リコール届出番号	外-3261	リコール開始日	準備が整い次第
届出者の氏名又は名称	フォルクスワーゲン グループ ジャパン株式会社 代表取締役社長 ティル・シェア	製作国: 英国 製作者名: ベントレー モーターズ リミテッド 問合せ先: ベントレーコール(フリーダイヤル) 0120-97-7797	
不具合の部位(部品名)	電気装置及び内装部品(ヒューズボード及びトリムカバー)		
基準不適合状態にあると認める構造、装置又は性能の状況及びその原因	運転席足元のトリムカバーに格納されているヒューズボード及びハーネスにおいて、取り付けが不適切なため、トリムカバーを内側から押し出しているものがある。そのため、浮き上がったトリムカバーがアクセルペダルに接触し、最悪の場合、アクセルペダルが戻らなくなるおそれがある。		
改善措置の内容	全車両、ヒューズボード及びハーネスの取り付け状態を点検し、不適切なものは正しく取り付け、ヒューズボードが破損している場合は新品と交換する。また、トリムカバーの品番を確認し、該当する場合は浮き上がりを防止する対策品に交換する。		
不具合件数	0件	事故の有無	無し
発見の動機	本国からの情報による。		
自動車使用者及び自動車特定整備事業者等に周知させるための措置	<ul style="list-style-type: none"> 自動車使用者:ダイレクトメール、電話、または訪問により通知する。 自動車特定整備事業者:日整連発行の機関誌に掲載する。 弊社インターネットホームページに掲載する。

改善箇所説明図

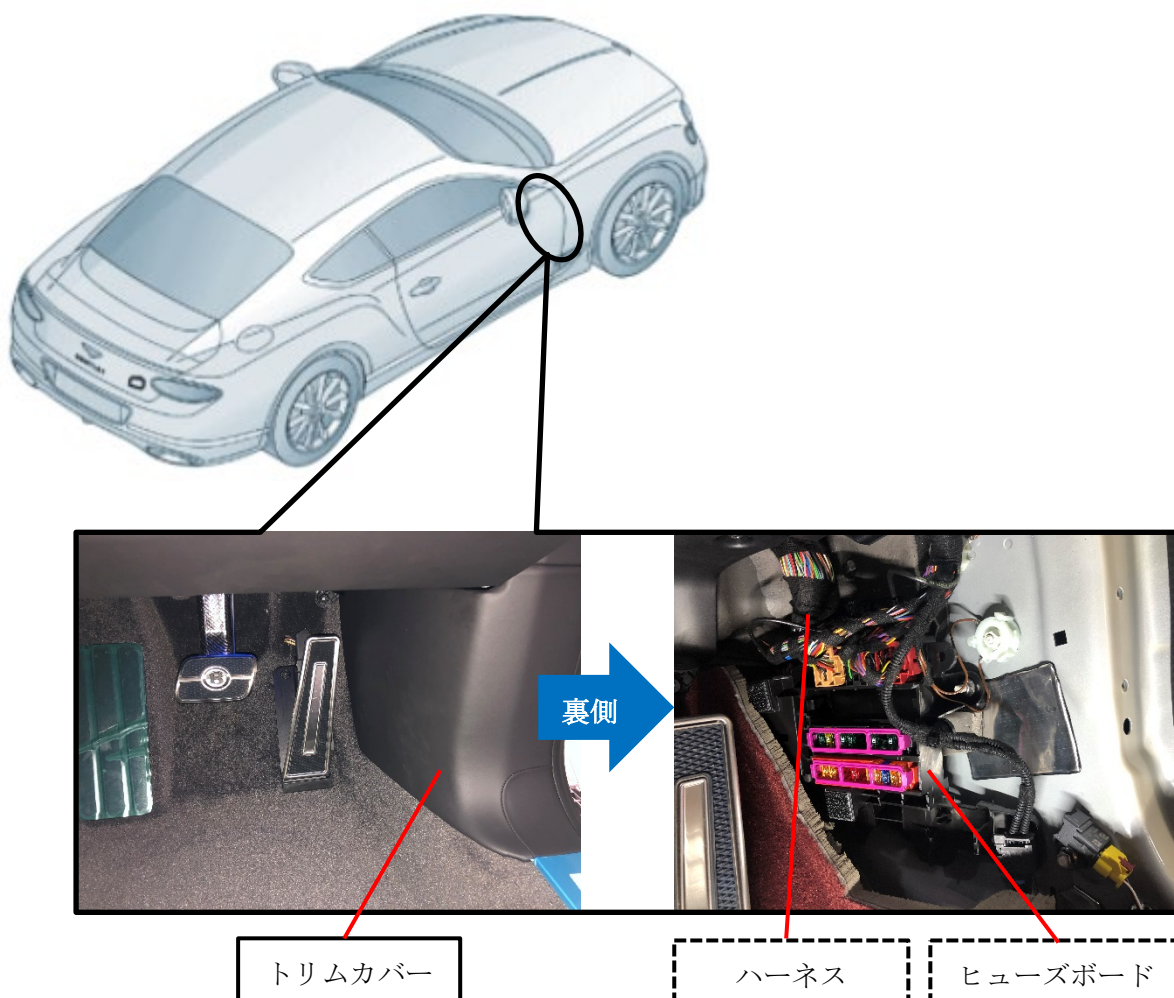
運転席足元のトリムカバーに格納されているヒューズボード及びハーネスにおいて、取り付けが不適切なため、トリムカバーを内側から押し出しているものがある。そのため、浮き上がったトリムカバーがアクセルペダルに接触し、最悪の場合、アクセルペダルが戻らなくなるおそれがある。

全車両、ヒューズボード及びハーネスの取り付け状態を点検し、不適切なものは正しく取り付け、ヒューズボードが破損している場合は新品と交換する。また、トリムカバーの品番を確認し、該当する場合は浮き上がりを防止する対策品に交換する。

アクセルペダルの土台に黄色のペイントを塗布し識別とする。
